改善箇所説明図

プリテンショナ(火薬式)付
後部座席ベルト巻き取り装置

基準不適合発生箇所 座席ベルト巻き取り装置

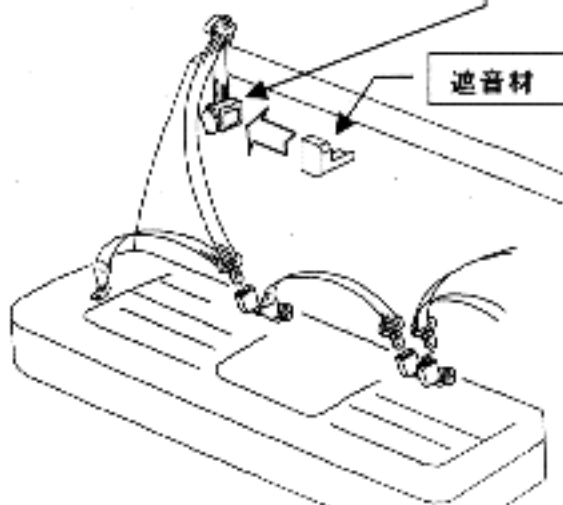
左右後部座席ベルト巻き取り装置のプリテンショナ(衝突時に座席ベルトの弛みを瞬時に巻き取る装置(火薬式))において、遮音材の材質に不適合なものがあり、当該プリテンショナが作動した際に同装置から発生する高温の粒子が遮音材内部に入り発熱し、最悪の場合、当該遮音材が焼損して火災に至るおそれがある。

全車両、当該遮音材を対策品と交換する。
